Modulo per la presentazione delle osservazioni per i piani/programmi/progetti sottoposti a procedimenti di valutazione ambientale di competenza statale

ID: Codice procedura (ID_VIP/ID_MATTM): 12691

“Progetto di un impianto eolico denominato "Pitigliano" ubicato nei comuni di Pitigliano (GR) e Sorano (GR) costituito da 20 (venti) aerogeneratori di potenza nominale 7,0 MW per un totale di 140,0 MW con relative opere connesse ed infrastrutture indispensabili”

Immagine 1. Vincoli ex art. 136 del CBC dal PIT della Regione Toscana e zona approssimativa dove è progettato l'impianto industriale.

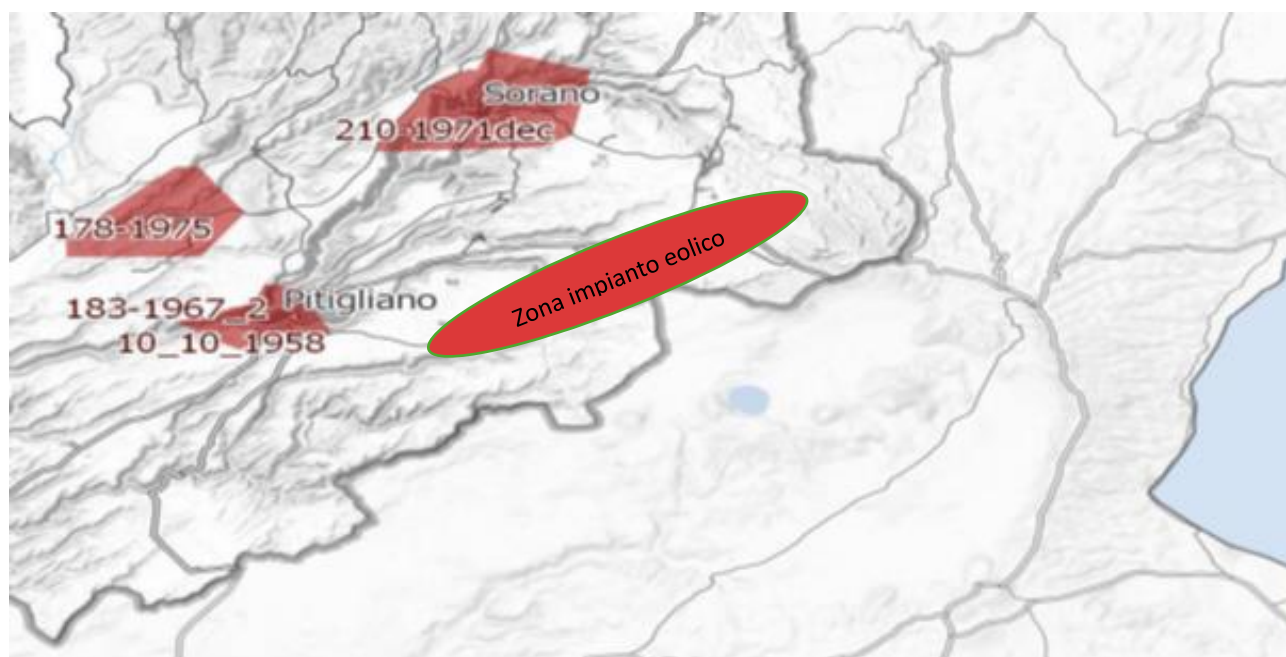
Al contrario di quanto sostiene la proponente, si evidenzia che l'impianto eolico industriale citato non solo ricadrebbe con tutti e 20 gli aerogeneratori all'interno delle fasce di rispetto di 3 km di due vincoli paesaggistici di notevole interesse pubblico esistenti nella Regione Lazio e con una parte di essi nel vincolo paesaggistico del Centro abitato di Sorano (GR) quindi in aree non idonee all'installazione di impianti di energia rinnovabile. Addirittura, alcuni aerogeneratori sarebbero ubicati a poche centinaia di metri dai perimetri dei due vincoli paesaggistici laziali ex art 136 del CBC. Ma la non idoneità dell'area non sarebbe certificata soltanto da questi vincoli paesaggistici ma anche dalle fasce di rispetto dei Beni della Parte seconda del CBC numerosi nel territorio interessato dal progetto dell'impianto eolico. Infatti la Proponente a pag 11 del SIA scrive: *"L'area interessata si trova all'esterno delle aree SIN individuate in Toscana e dista circa: 2,8 km dal centro abitato di Pitigliano, 2,7 km dal centro abitato di Onano, 2,8 km dal centro abitato di Latera"*. Quindi l'impianto come certifica la proponente potrebbe ricadere all'interno delle fasce di rispetto dei Centri Storici dei paesi citati e comunque li lambirebbe. Incompatibile sarebbe l'ubicazione di una parte del cavidotto che ricadrebbe nelle fasce di rispetto

del vincolo paesaggistico di notevole interesse pubblico del Centro Storico di Pitigliano. Considerando che le Regioni grazie al Decreto interministeriale nell'emanazione della legge sulle aree idonee e non idonee hanno la facoltà di estendere le fasce di rispetto dei Beni del CBC fino a 7 km per alcuni di essi non è da escludere che gli aerogeneratori del progetto eolico, essendo ancora in itinere, tra qualche mese si troverà ancora con ulteriori incompatibilità oltre alle numerose già esistenti. Questa possibilità di estensione delle fasce di rispetto fino a 7 km per i Beni del CBC da parte delle Regioni diventa particolarmente probabile per il Centro Storico di Pitigliano famoso nel mondo come dimostra anche il prestigioso riconoscimento insieme a Sovana e Sorano nell'elenco dei siti del World Monuments Found (WMF) prestigiosa istituzione con sede a New York che svolge un ruolo complementare a quello dell'Unesco. La stessa considerazione per il Centro storico di Pitigliano ovviamente vale sia per Sorano che per Sovana.

Inoltre, come sostiene la Proponente parte dell'impianto si verrebbe a trovare a 3,5 km dal centro abitato di Sorano. Infatti, tre degli aerogeneratori WTG 08, 09, 10 sono addirittura all'interno delle fasce di rispetto dei 3 km del suo vincolo paesaggistico di notevole interesse pubblico ex art 136 del CBC. Si evidenzia che così si crea

un'ulteriore incompatibilità con la tutela del Paesaggio.

Immagine 3. Cumulo di una parte di impianti eolici, fotovoltaici e geotermici industriali in progettazione ed esistenti intorno all’eolico industriale “Pitigliano”.

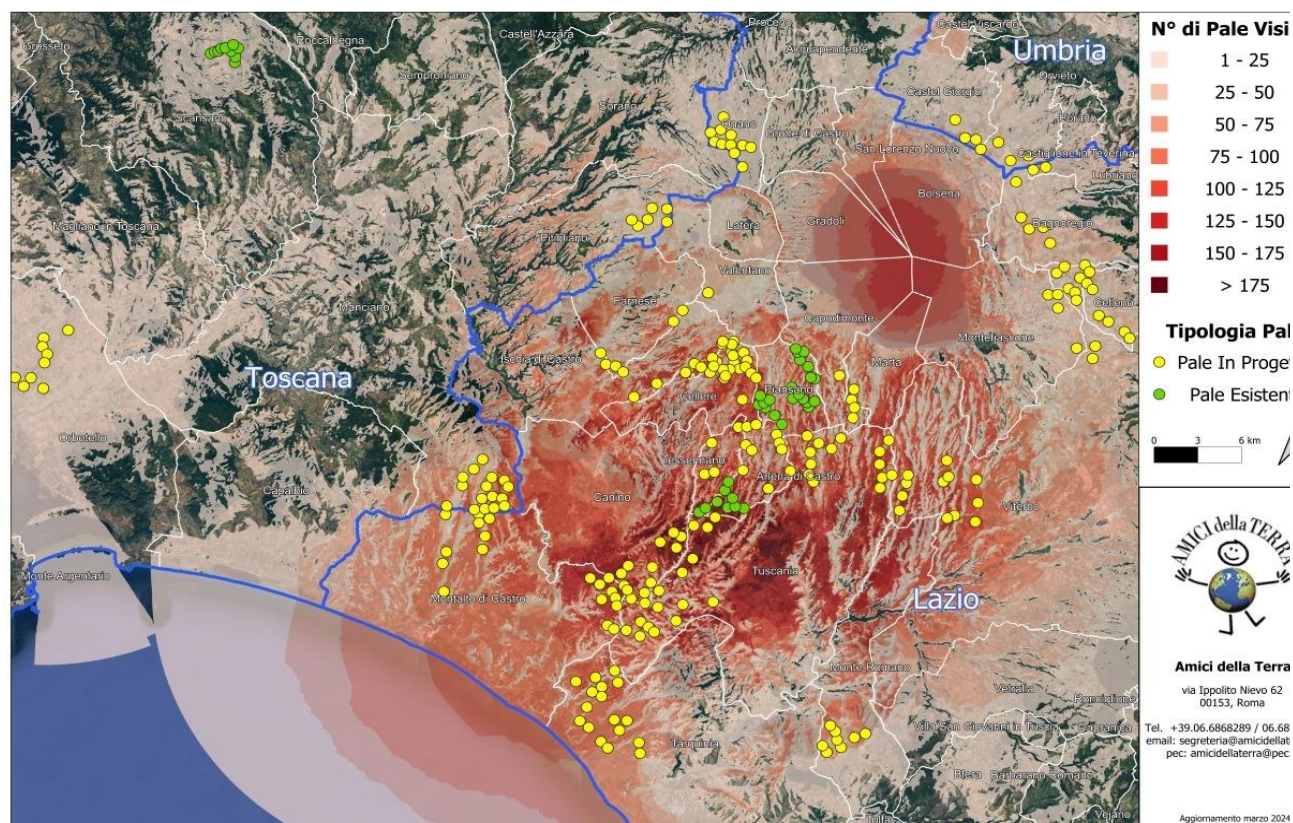
Culturali “*Ambito paesaggistico, geologico e geomorfologico dell’orlo della caldera di Latera ...*” Non vengono nemmeno citati gli impianti eolici in progetto al MASE, il “Rempillo” (6 aerogeneratori) e un altro in verifica amministrativa di 14 aerogeneratori e 72, 6 MW. Ad oggi nei territori di Pitigliano, Sorano e in quello limitrofo potenzialmente potrebbero essere insediati 40 aerogeneratori alti 200 metri e larghi 170. Ma la proponente non cita neanche altri impianti che creerebbero il cumulo e quindi maggiore impatto. Infatti, sul territorio della “Città del Tufo” (Sorano e Pitigliano) impatterebbero anche l’impianto eolico “Montarzo” di Onano con 13 aerogeneratori con le dimensioni ricordate, l’altro eolico industriale nel territorio di Valentano con sette aerogeneratori (stesse dimensioni), gli impianti di Farnese con un minieolico di 3 Torri alte 60 metri già installate in località Poggio del Crognolo e l’impianto eolico industriale “Vallerosa” (7 aerogeneratori alti 200 metri e larghi 158 metri) in procedura VIA presso la Regione Lazio. Inoltre, altri impianti del minieolico già presenti a Valentano, Cellere e Piansano e due progetti eolici industriali con le stesse dimensioni (200 m x 170 m) nel Comune di Ischia di Castro. La valutazione del cumulo non prende neanche in considerazione gli impianti industriali di fotovoltaico e agrivoltaico in progetto a Farnese, Valentano, Ischia di Castro, Cellere. L’impianto geotermico in procedura Via al MASE, progettato nella Caldera di Latera. Quindi è stata effettuata una valutazione del potenziale impatto cumulativo non veritiera a dispetto di quanto affermato dalla proponente che sostiene di aver preso in considerazione uno spazio di 10 km intorno al suo impianto per gli impatti che si creerebbero.

Riguardo al cumulo degli impianti FER, le mappe prodotte dalla proponente riguardano, come già evidenziato, soltanto una parte molto piccola degli impianti FER dell'area intermedia e vasta e in particolare di quelli eolici che contribuiscono a creare un notevole cumulo e la saturazione del territorio tosco laziale. Riguardo al cumulo dei soli impianti eolici si riporta la mappa dell'intervisibilità degli impianti eolici elaborata dall'Associazione nazionale “Amici della Terra”.

IMMAGINE n. 2 Impianto eolico industriale “Pitigliano” e distanze aerogeneratori dai Vincoli della Conca del Lago di Mezzano...

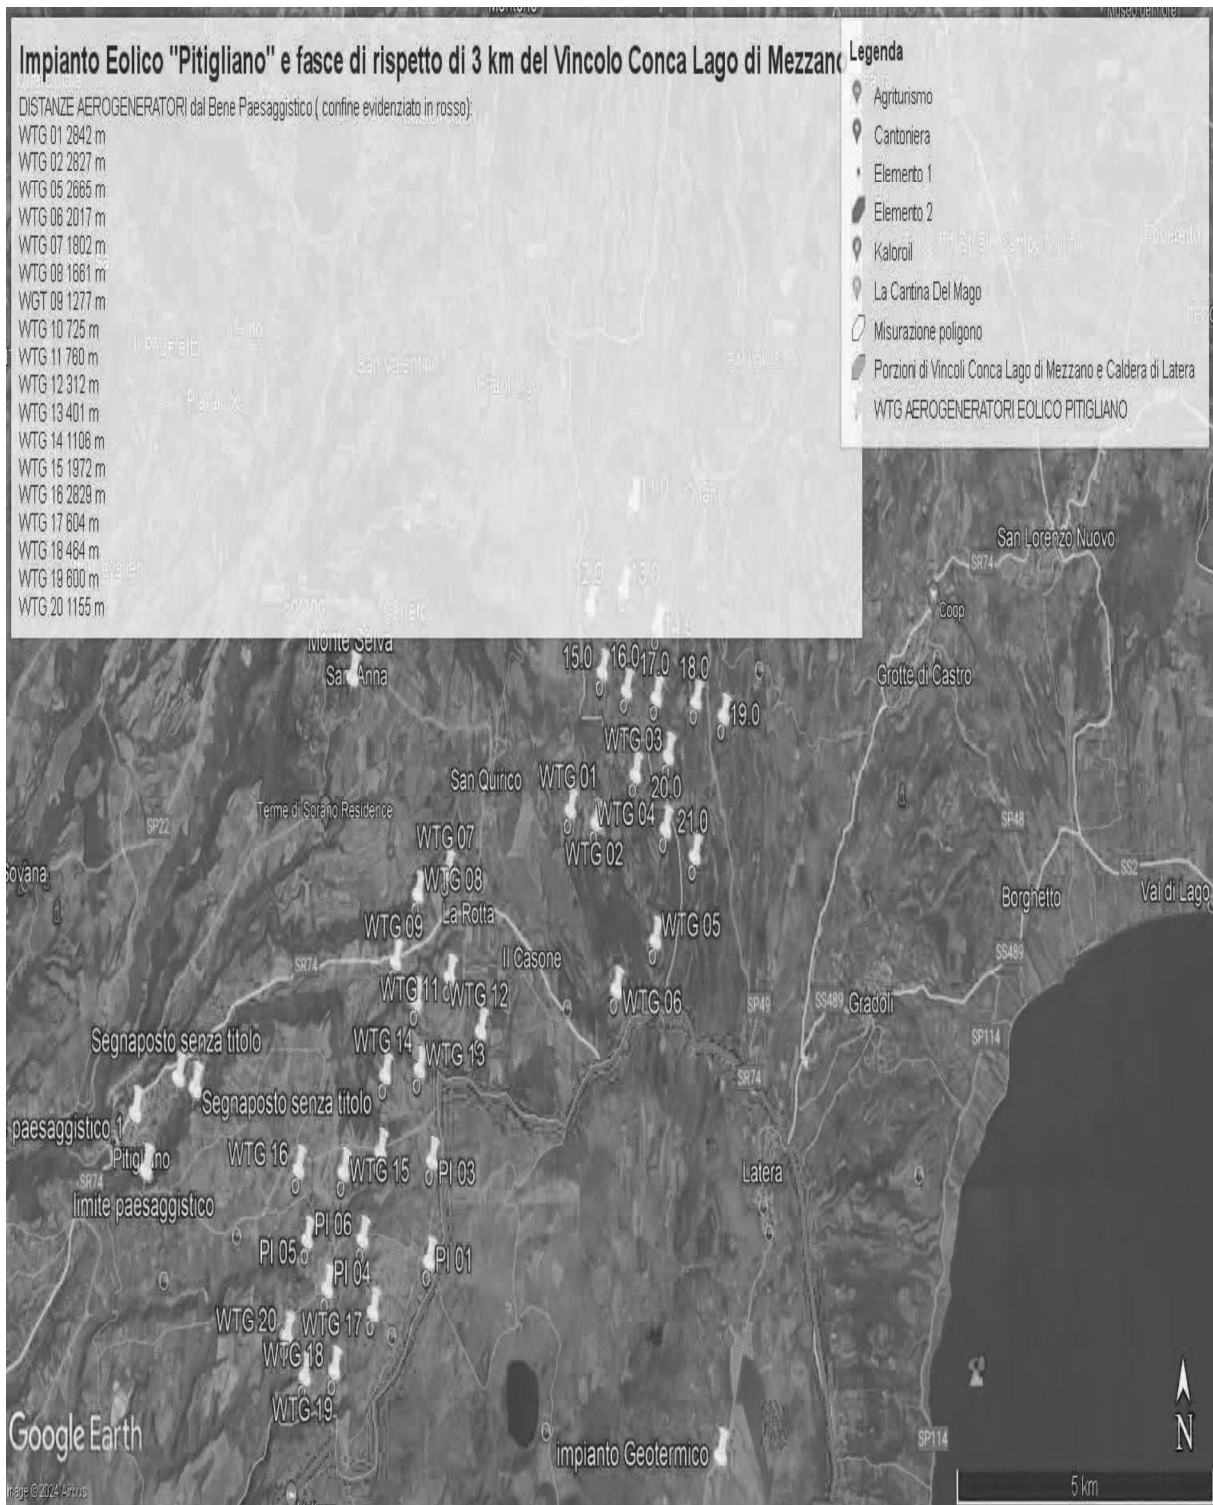
Come è illustrato nell'immagine si ribadisce che l'impianto industriale "Pitigliano" ricade completamente all'interno delle fasce di rispetto dei due vincoli di notevole

interesse pubblico e lambisce quelle di un terzo vincolo e quindi come affermato dal Consiglio di Stato nelle sentenze citate, l'impianto è insediato in area non idonea ai sensi dell'art. 20 comma 8 lettera c quater del D.Lgs. n. 199/2021 e ss.mm.ii al contrario di quanto sostiene la proponente.

IMMAGINE n. 3 Impianto eolico industriale "Pitigliano" e distanze aerogeneratori dai Vincolo "Orlo della Caldera di Latera.

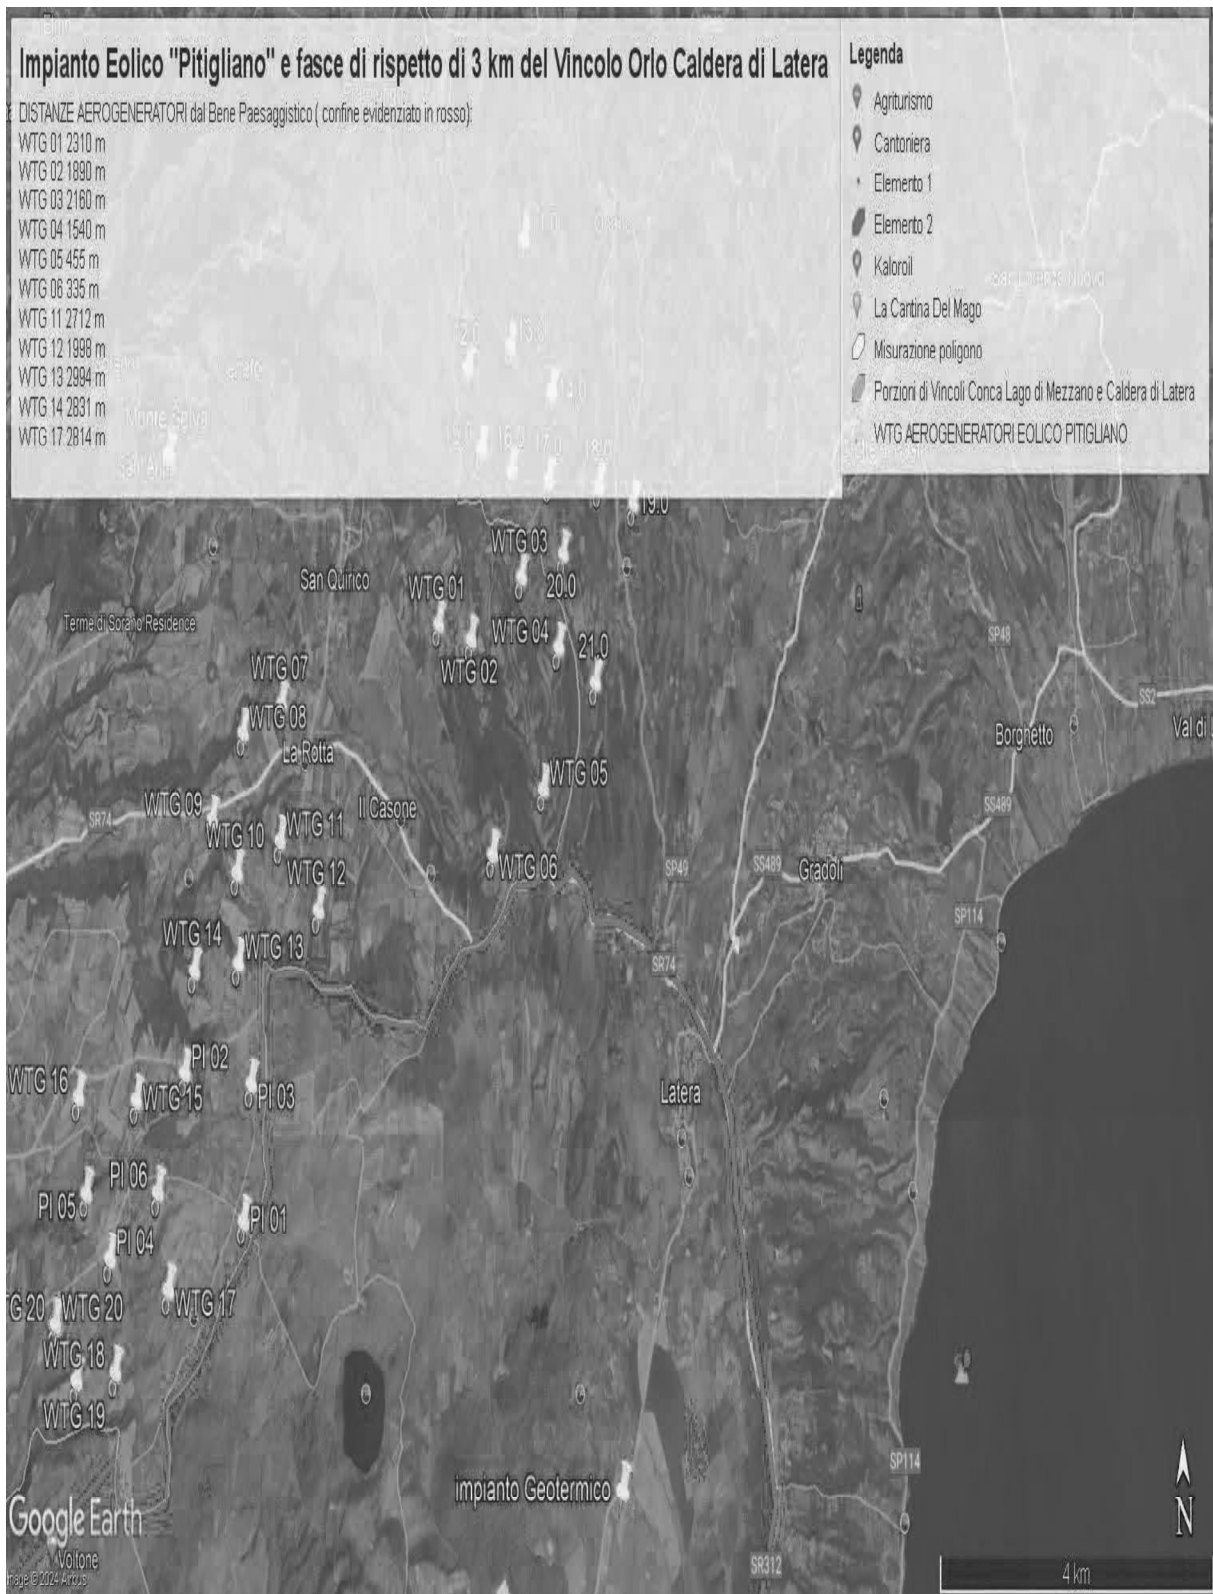
Concludendo, si evidenzia ancora che la proponente non effettuando la procedura prevista dalla Parte III delle Linee Guida nazionali ha ignorato un vincolo paesaggistico di notevole interesse pubblico istituito con un provvedimento del Segretariato regionale del Ministero della Cultura per il Lazio che ha emanato il Decreto di dichiarazione di notevole interesse pubblico n. 22 del 15.02.2024 ai sensi e per gli effetti dell'art. 136, co. 1, lett. c) e d) del decreto legislativo 22 gennaio 2004, n. 42, "Ambito paesaggistico, geologico e geomorfologico dell'orlo della caldera di

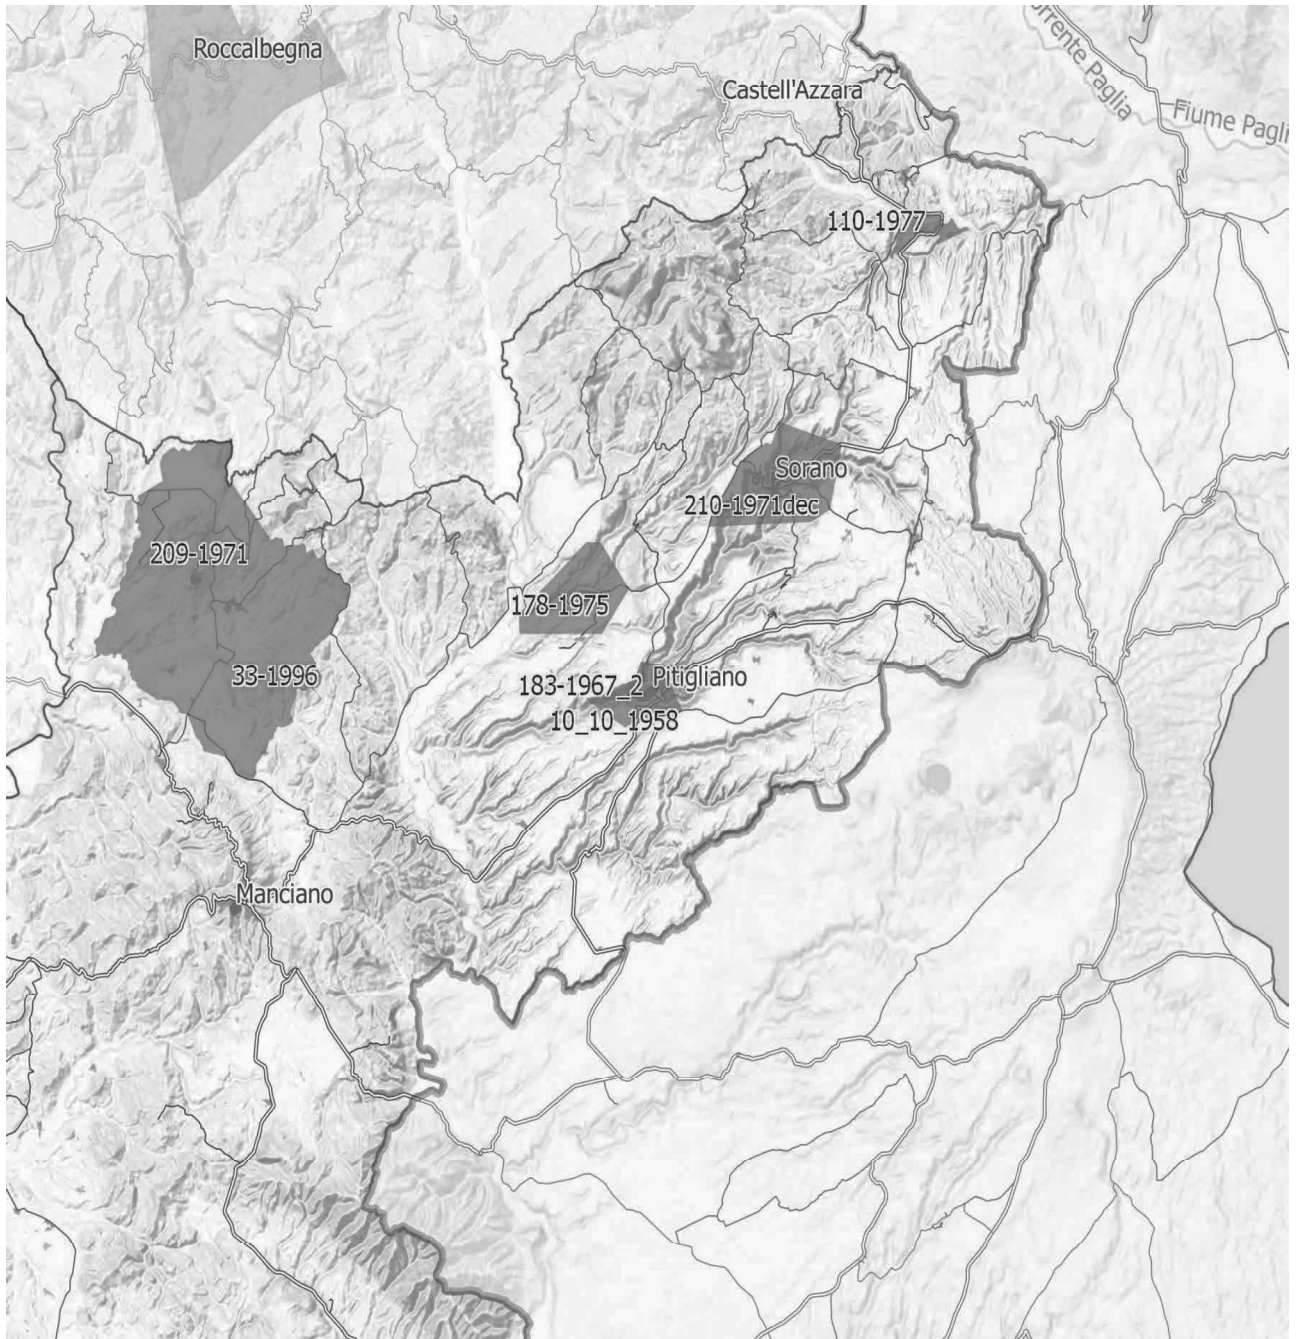
IMMAGINE n. 4 Si evidenzia che i tre aerogeneratori WTG 07, WTG 08 e WTG 09 impattano con il vincolo paesaggistico di notevole interesse pubblico del Centro Storico di Sorano. Il WTG 07 si troverebbe a 2828 m, WTG 08 2504 e WTG 09 2990. Il cavidotto dell'impianto invece impatta in buona parte del Vincolo paesaggistico ex art. 136 del CBC del Centro Storico di Pitigliano.
